改善箇所説明図

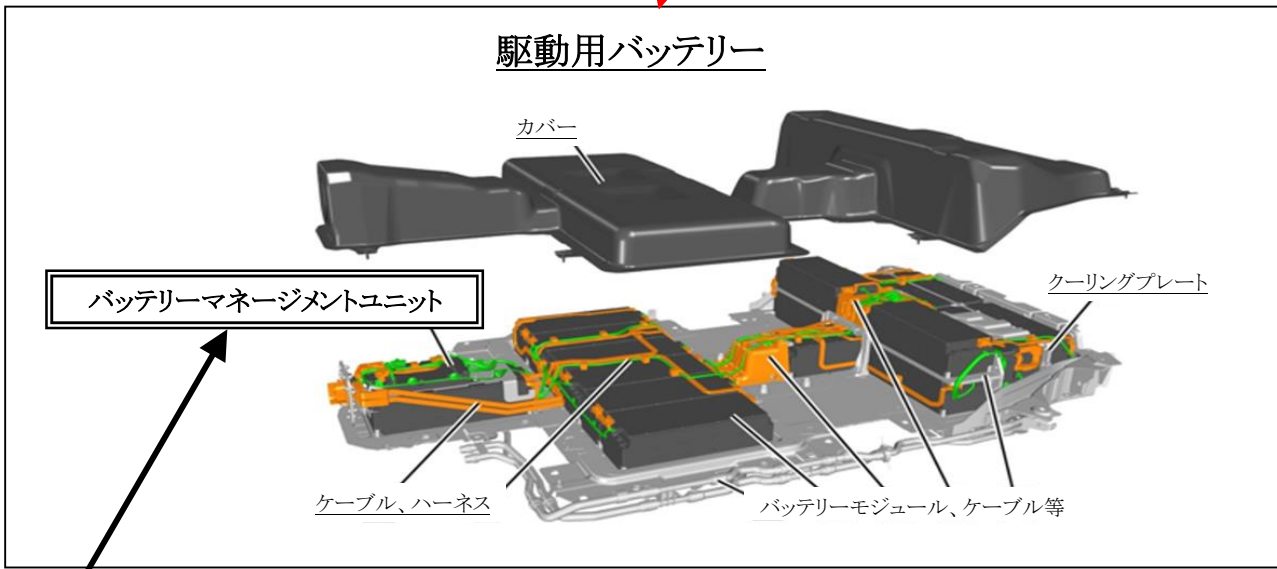
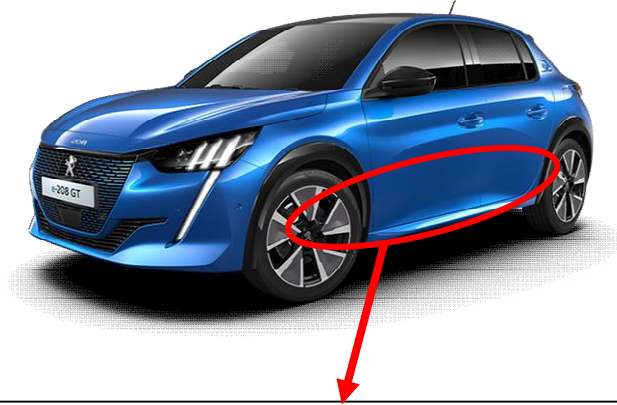
駆動用バッテリーのバッテリーマネジメントユニットにおいて、バッテリーから送信される無効な信号を不具合と誤判定することがある。そのため、警告灯が点灯し、警告メッセージが表示されると共に駆動電源が遮断され、走行不能となるおそれがある。

全車両、バッテリーマネジメントユニットのソフトウェアを対策プログラムに更新する。

識別：車台番号の左から一桁目の上部に、白色のペイントを塗る。
